Commission économique pour l'Europe**Comité des transports intérieurs****Forum mondial de l'harmonisation
des Règlements concernant les véhicules****158^e session**

Point 4.7.12 de l'ordre du jour provisoire

**Accord de 1958 – Examen de projets d'amendements
à des Règlements existants, proposés par le GRE****Proposition de complément 10 à la série 04 d'amendements
au Règlement n° 48 (Installation de dispositifs d'éclairage
et de signalisation lumineuse)****Communication du Groupe de travail de l'éclairage
et de la signalisation lumineuse***

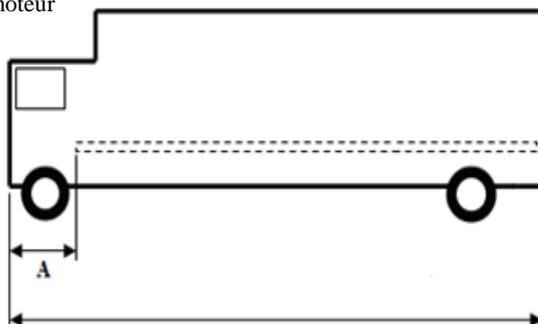
Il est cependant permis d'avoir recours à un autre mode de marquage à moins de 2 400 mm de la partie avant du moteur lorsqu'une série de catadioptrés de la classe IVA du Règlement n° 3 ou de la classe C du Règlement n° 104 est installée en suivant les prescriptions en matière de marquage à grande visibilité de la manière suivante:

- a) La taille du catadioptré est d'au moins 25 cm²;
- b) Un catadioptré est installé à une distance ne dépassant pas 600 mm de l'extrémité avant du véhicule;
- c) Les catadioptrés supplémentaires ne sont pas distants de plus de 600 mm;
- d) La distance entre le dernier catadioptré et le début du marquage à grande visibilité ne dépasse pas 600 mm;

Remorque

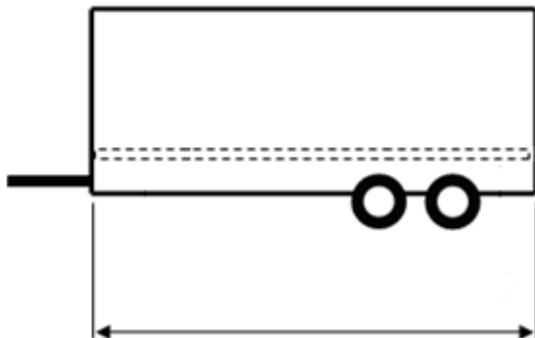
Paragraphe 6.21.4.2.2.2, modifier comme suit:

«6.21.4.2.2.2 Pour les remorques, de la longueur du véhicule (à l'exclusion du timon).

Gonio(photo)mètre utilisé pour effectuer des mesures photométriques, tel qu'il est défini au paragraphe 2.34 du présent Règlement

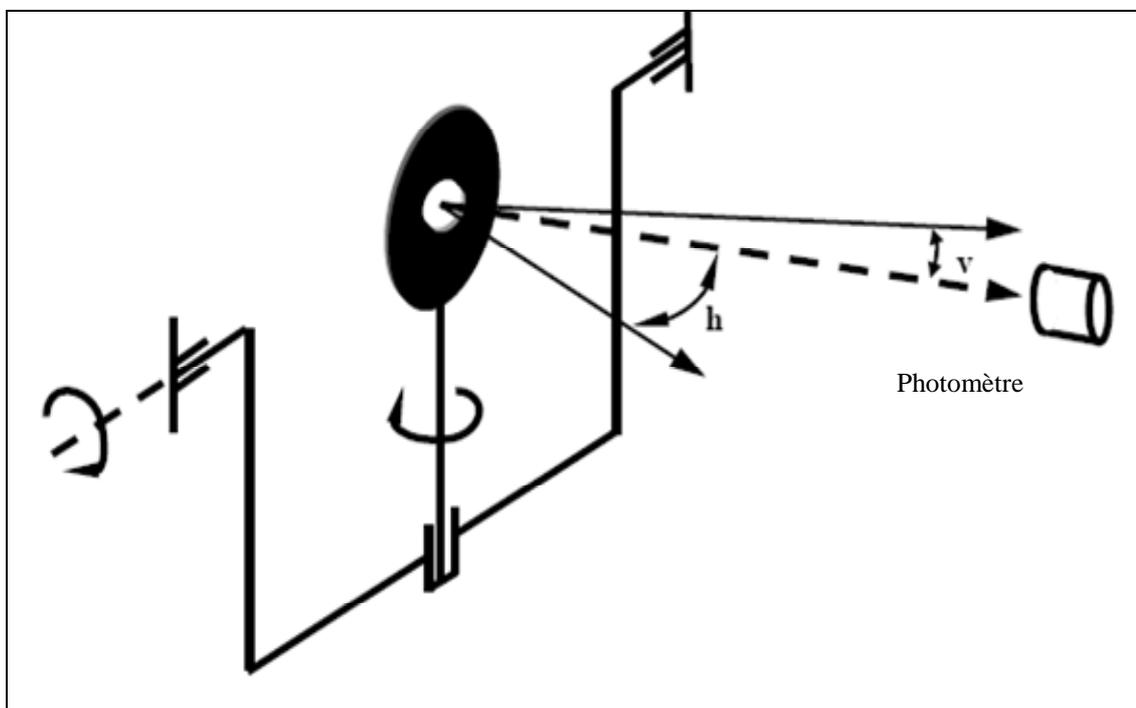
Ajouter une nouvelle annexe 15, ainsi conçue:

«Annexe 15
